瑞泉文苑二期方案变更

设计单位：广州博厦建筑设计研究院有限公司

5#楼 屋面层平面图

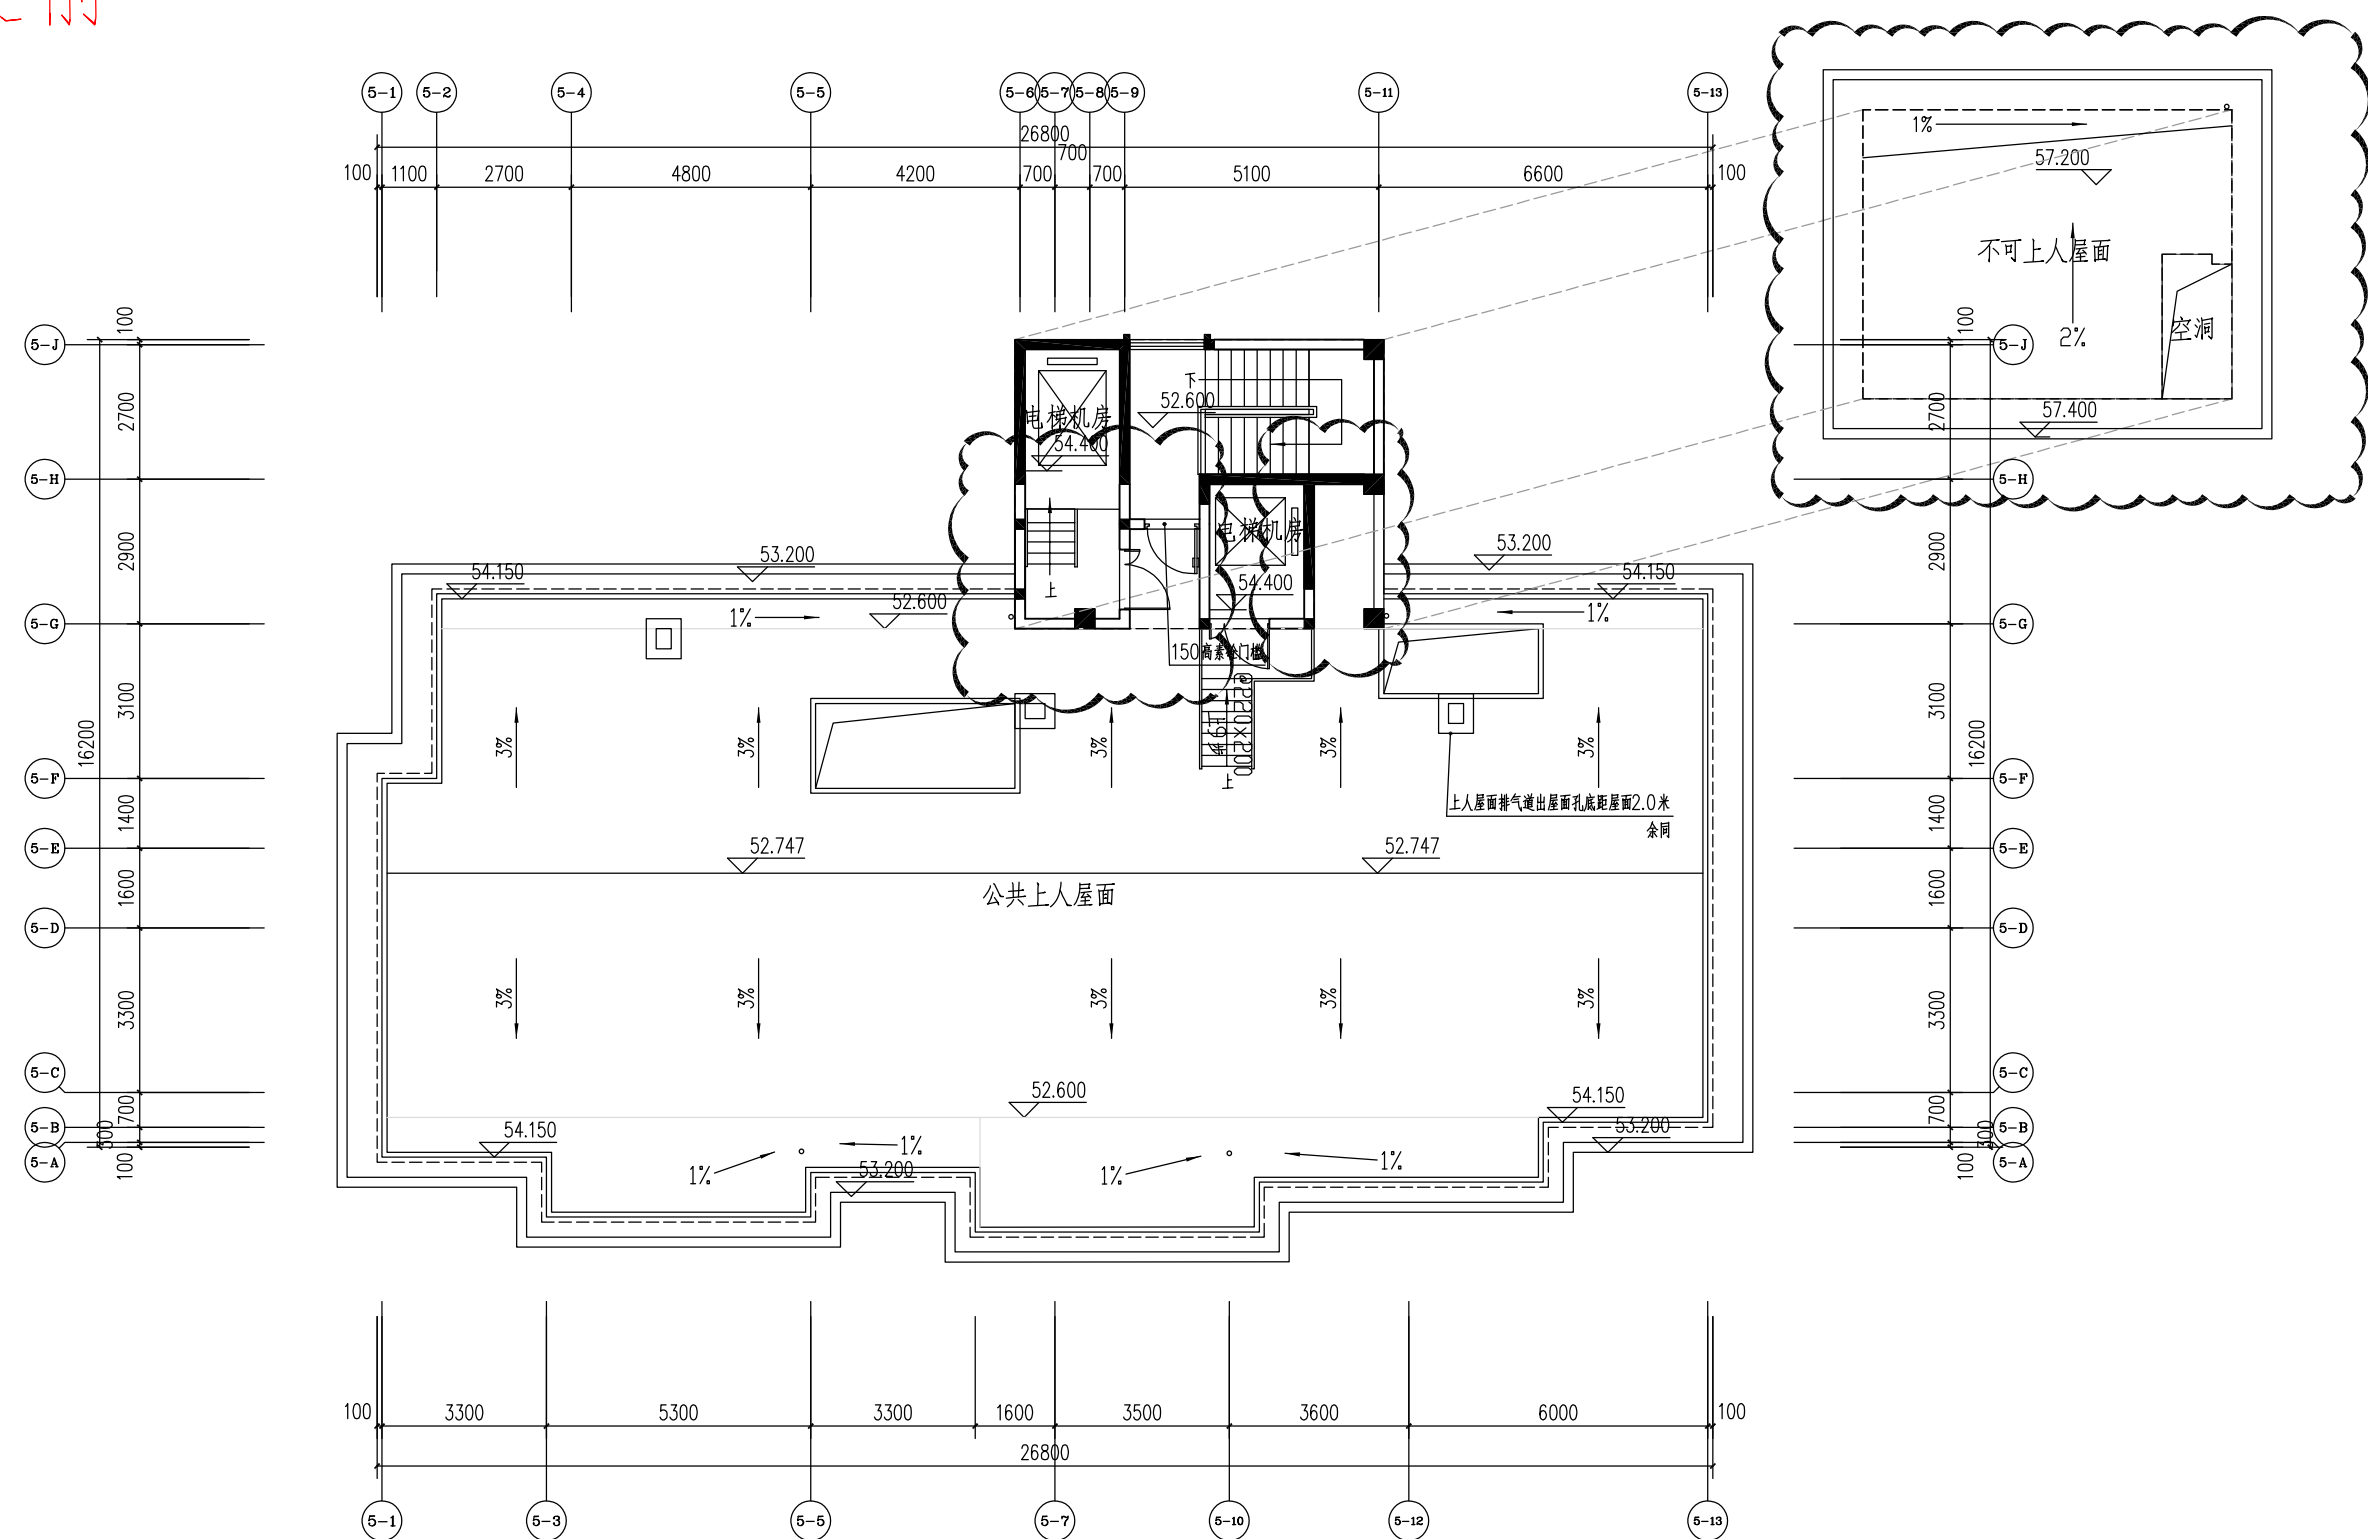
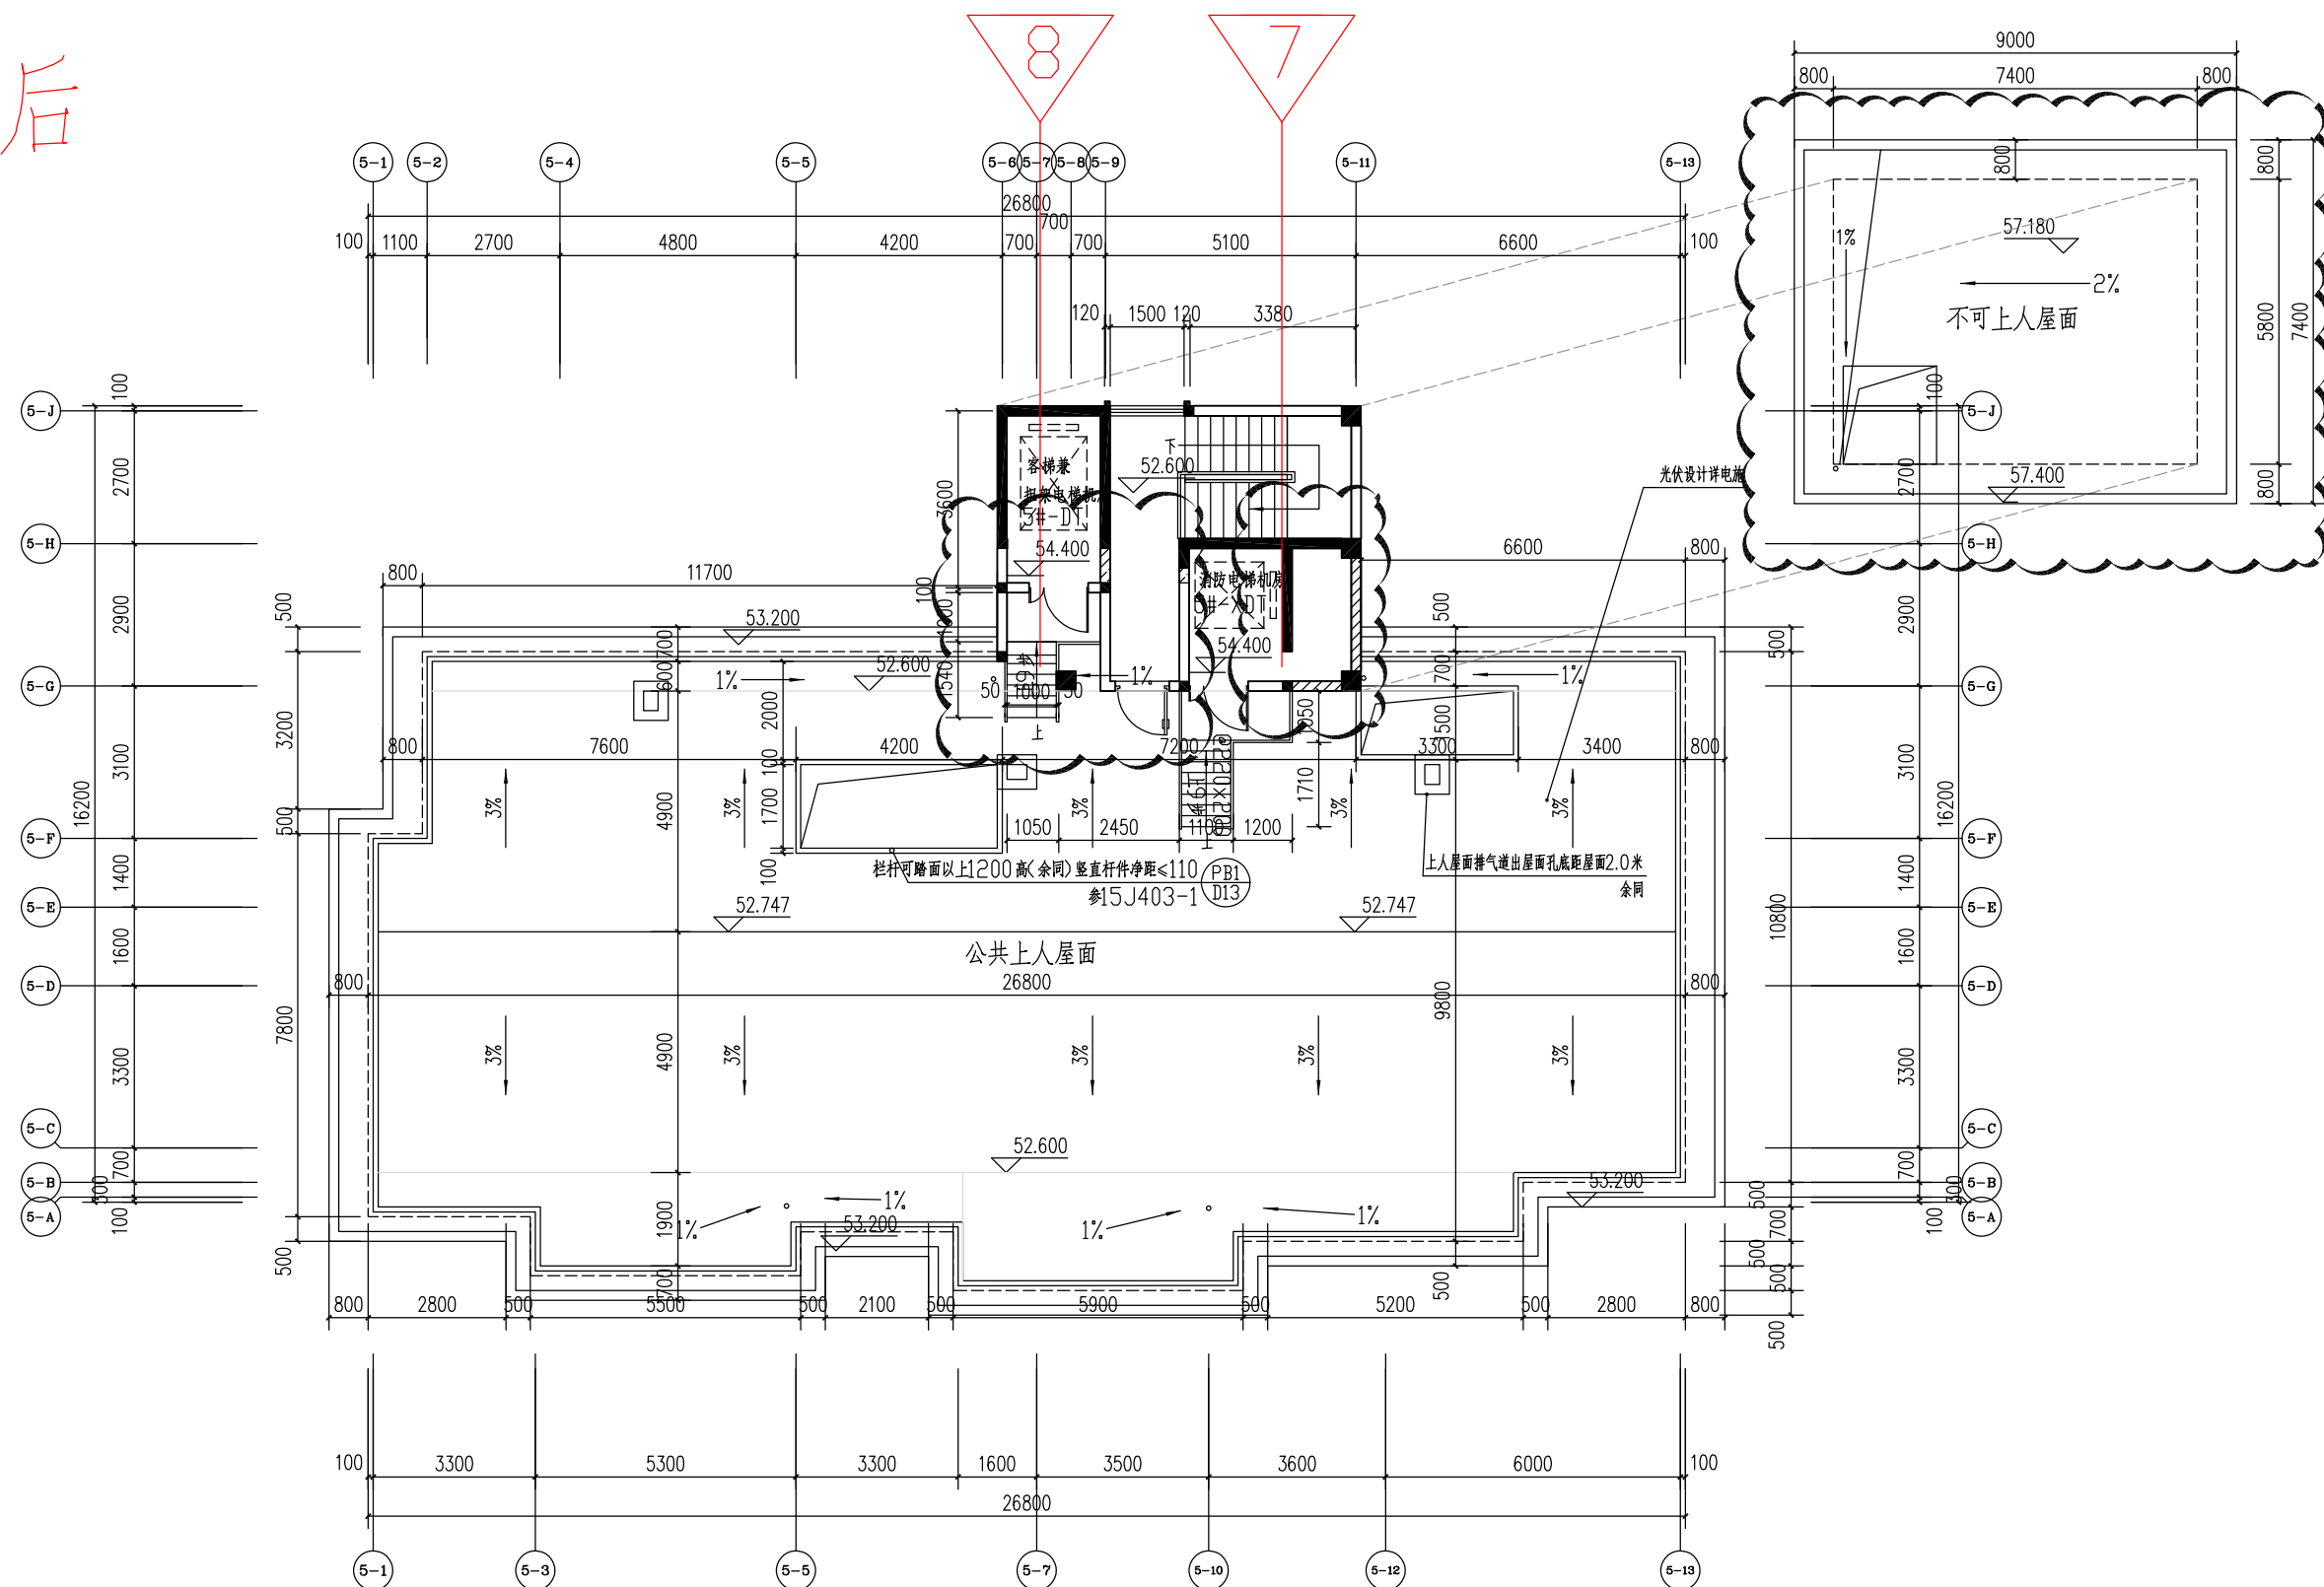
7.图中⑤-⑥轴交⑤-⑪轴电梯机房屋面空洞取消,增设屋面板及新增墙体(墙体阴影部分)

8.图中⑤-⑥轴交⑤-⑥~⑤-⑨轴客梯机房墙体往上移2000mm,墙体及开门位置调整

图中⑤-⑥轴交⑤-⑥~⑤-⑨轴电梯机房屋面设空洞,楼梯间出屋面门及墙往下移2000mm至⑤-⑥轴
